**RELATÓRIO DE FISCALIZAÇÃO TÉCNICA DOS SISTEMAS DE ÁGUA E
ESGOTO DO MUNICÍPIO DE
INDAIATUBA**

PRESTADOR: SERVIÇO AUTÔNOMO DE ÁGUA E ESGOTOS DE INDAIATUBA – SAAE

Relatório R2 – Verificação de Não Conformidades

Nome: Captação Rio Capivari-mirim

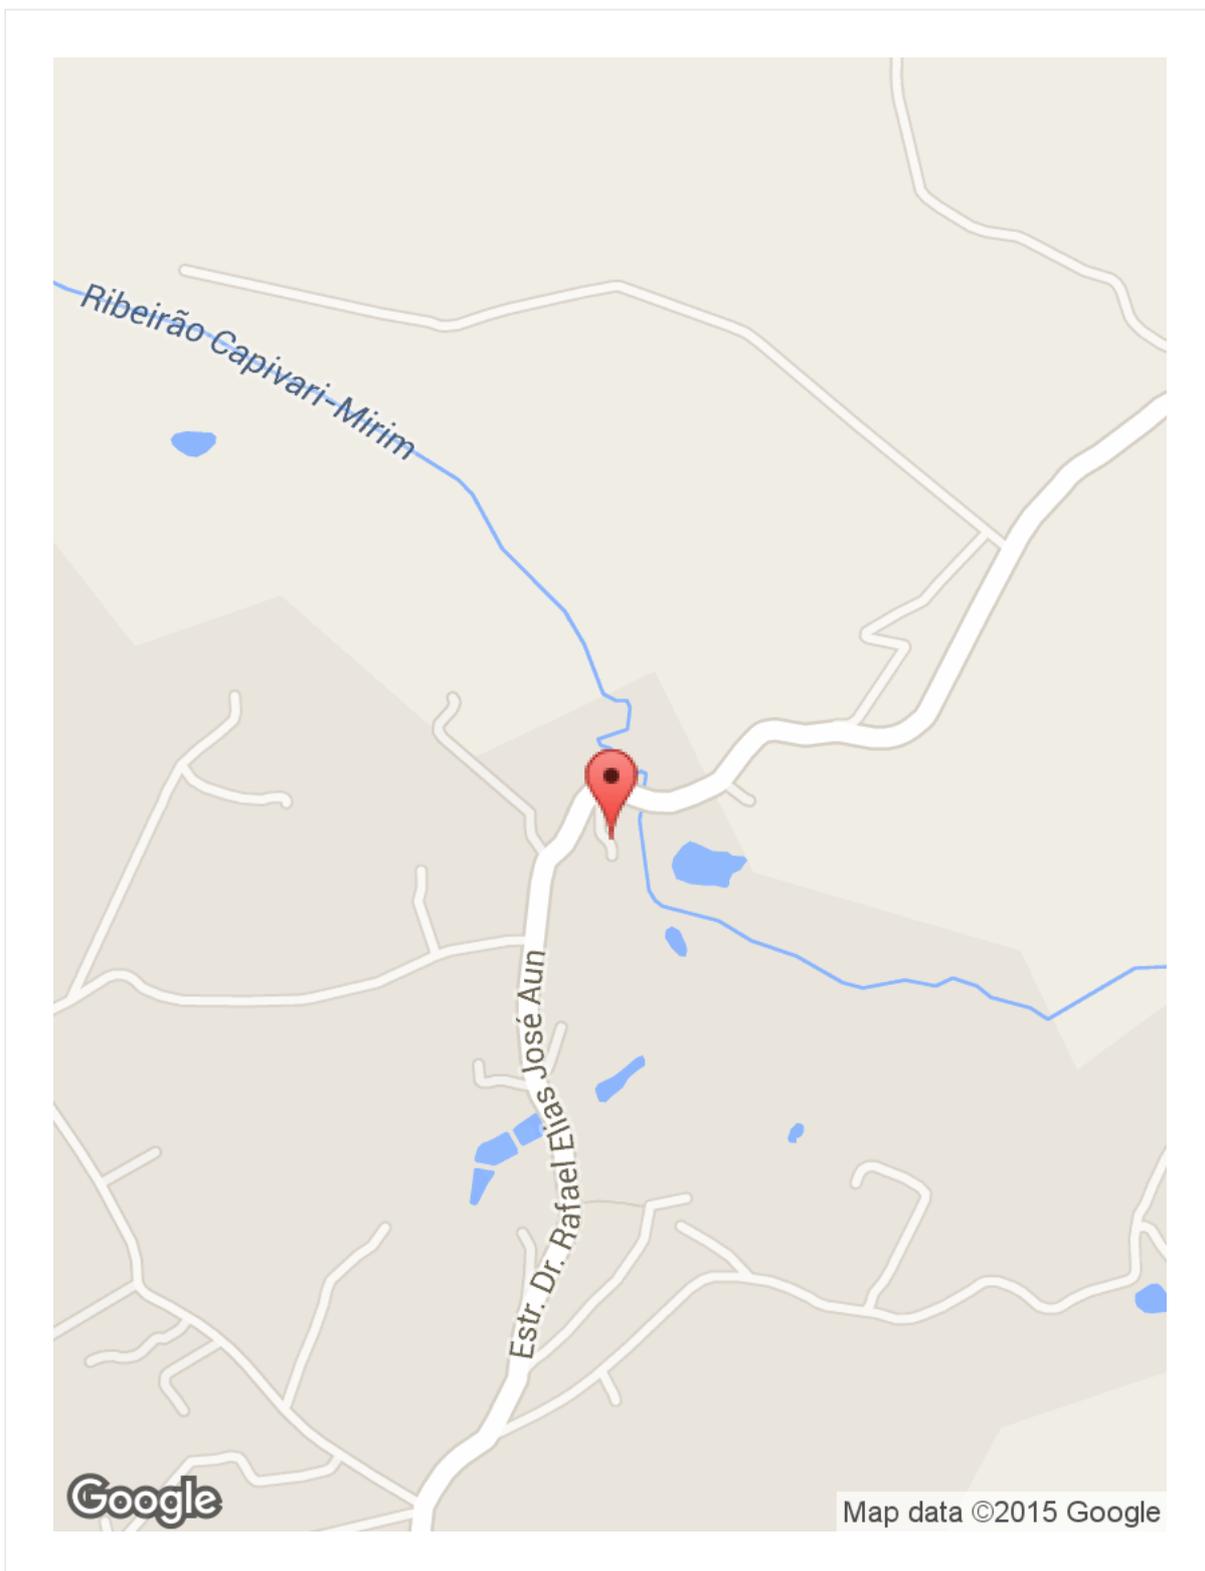
Item 3.9: Drenagem inadequada de água de lubrificação de gaxetas (Art. 5.5.2.1 da NBR 12214/1992).
Prazo: Em até 180 dias

Nome: ETA 1 (Avai)

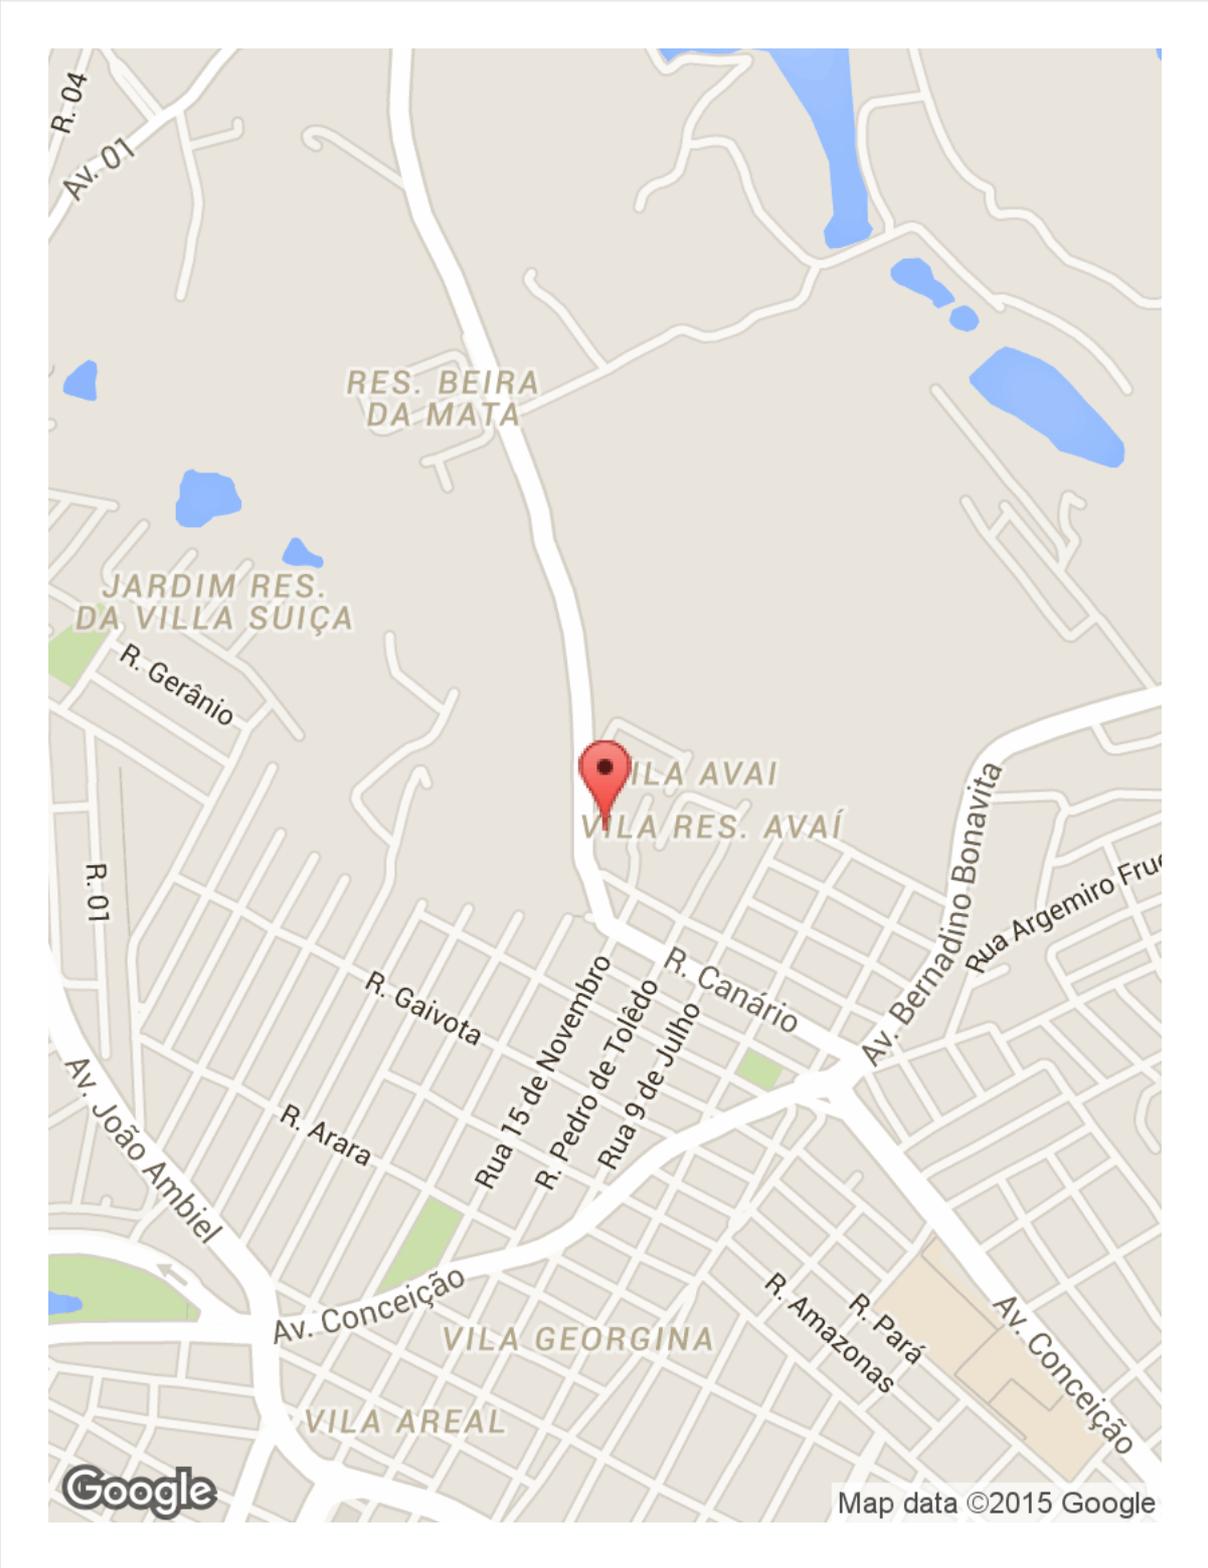
Descrição(3): Ausência de guarda-corpos na área dos decantadores

Descrição(4): Ausência de guarda-corpos na área dos decantadores

Item 5.12: Existência de locais sem guarda-corpos ou escadas adequadas (Art. 5.21.1 da NBR 12216/1992). Prazo: Imediato

Item 5.18: Vertedores de água decantada aparentemente desnivelados (Art. 5.10.8 da NBR 12216/1992). Prazo: Em até 180 dias

Nome: ETE Mario Araldo Candelo

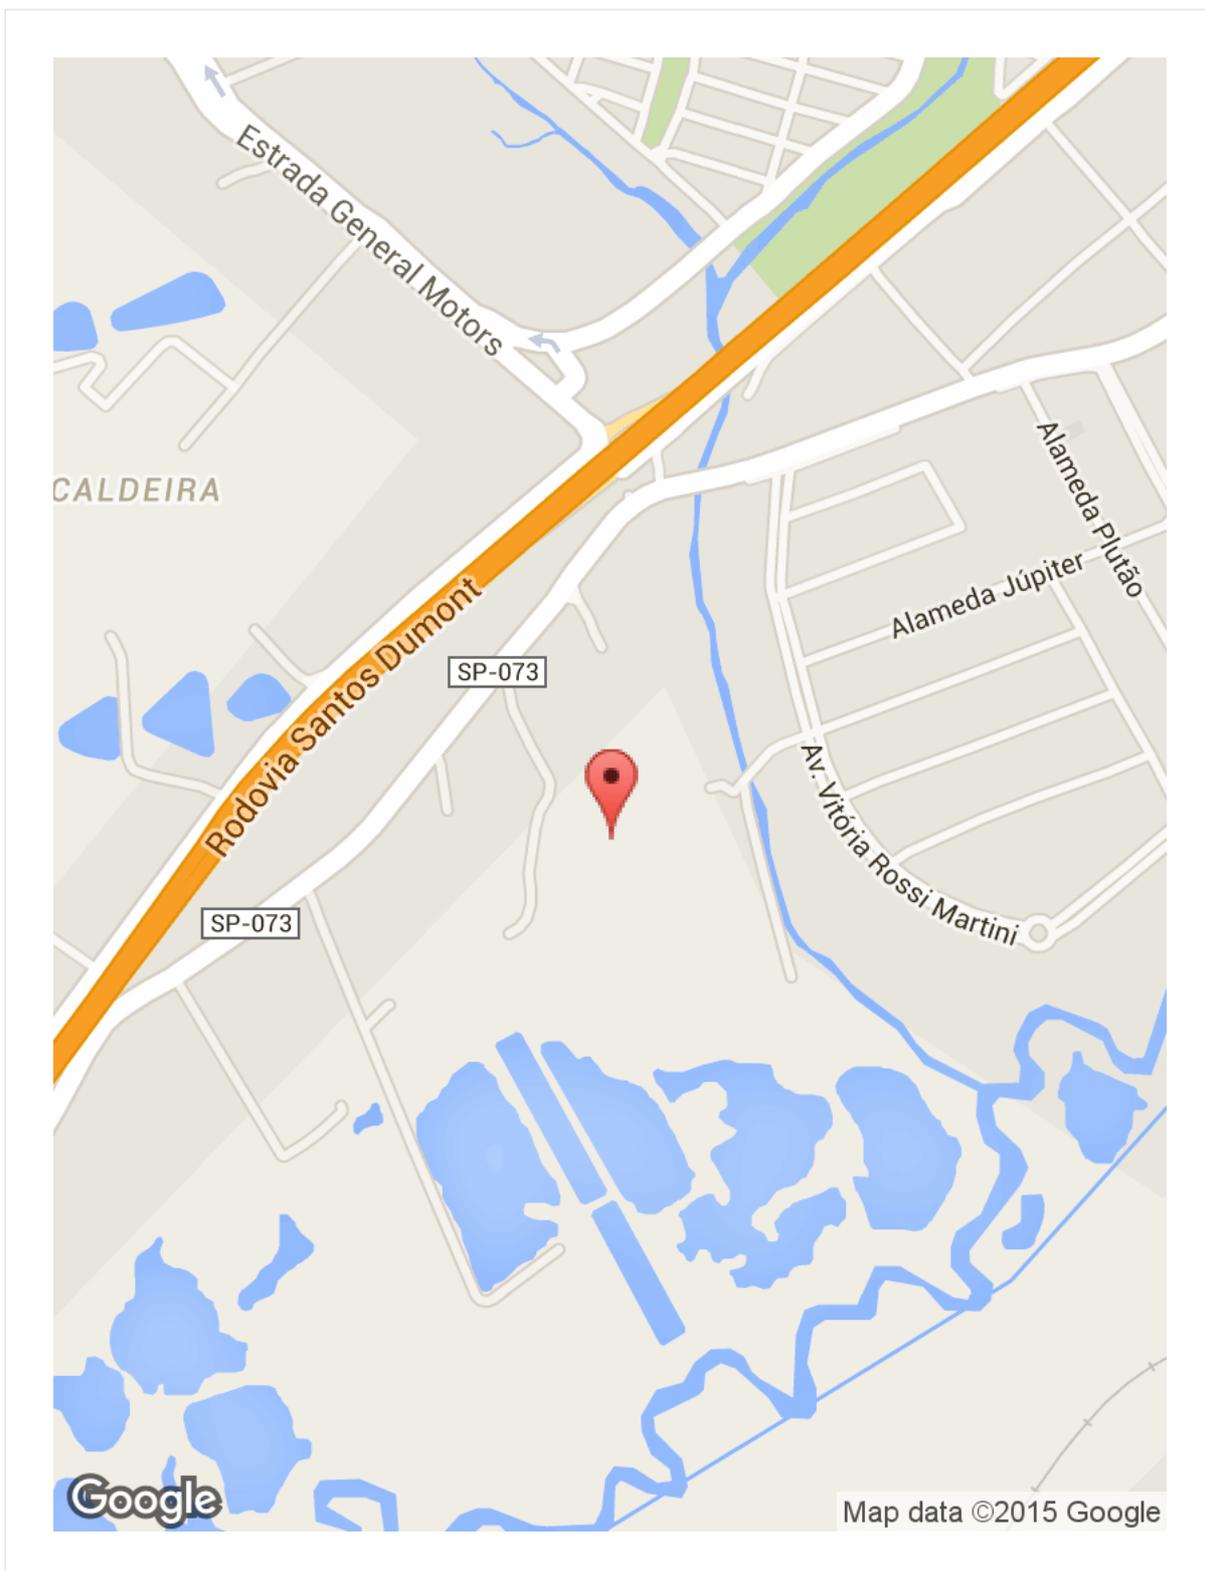
Descrição(5): Efluente final com turbidez pouco elevada, possivelmente pelo arraste de lodo por contaminação do efluente de entrada (observada pela elevação dos sólidos sedimentáveis)
